**Minuta respecto al anteproyecto de norma de emisión para centrales termoeléctricas**  
**Ministerio de Energía**

26 de enero de 2024

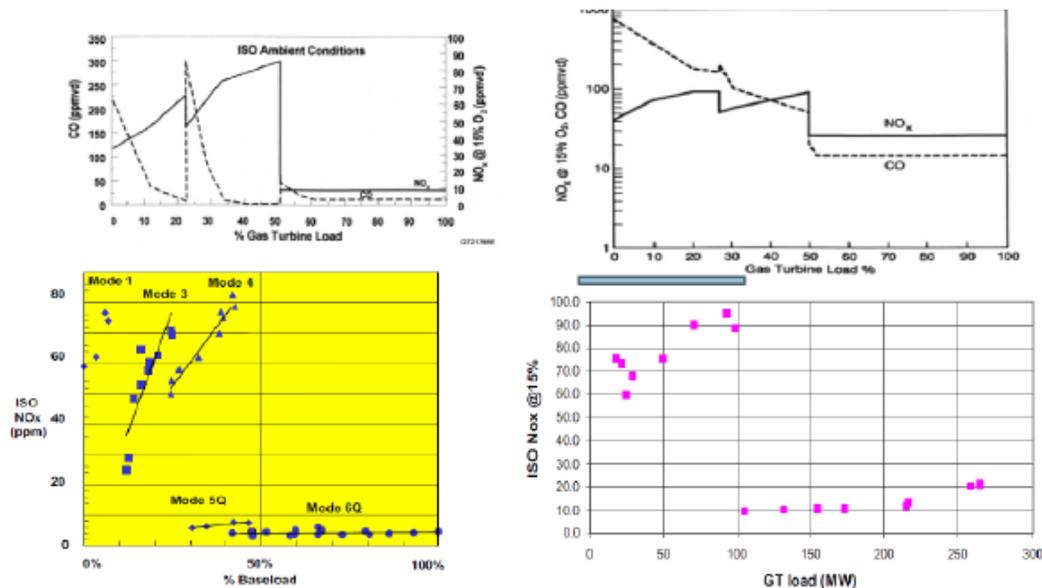
Las centrales a gas en Chile, que operan en forma dual -esto es, con gas natural o diésel-, funcionan en su mayoría con sistemas *Dry Low Nox*, los que no son capaces de controlar las emisiones cuando la turbina opera a baja carga. En general, para niveles de carga superiores al 50% de la potencia de la turbina, los sistemas *Dry Low NOx* son capaces de controlar de mejor manera la concentración de NOx resultante.

Si la operación de las centrales se realizara de manera constante a potencia nominal máxima, sería factible -en general- cumplir los límites de emisión en estado de régimen, pero tal como está definido el régimen en el anteproyecto de la norma, se producen cambios de modos de combustión y cambios en el modo de operación que requieren de una holgura en el cumplimiento de los límites de emisión de la norma.
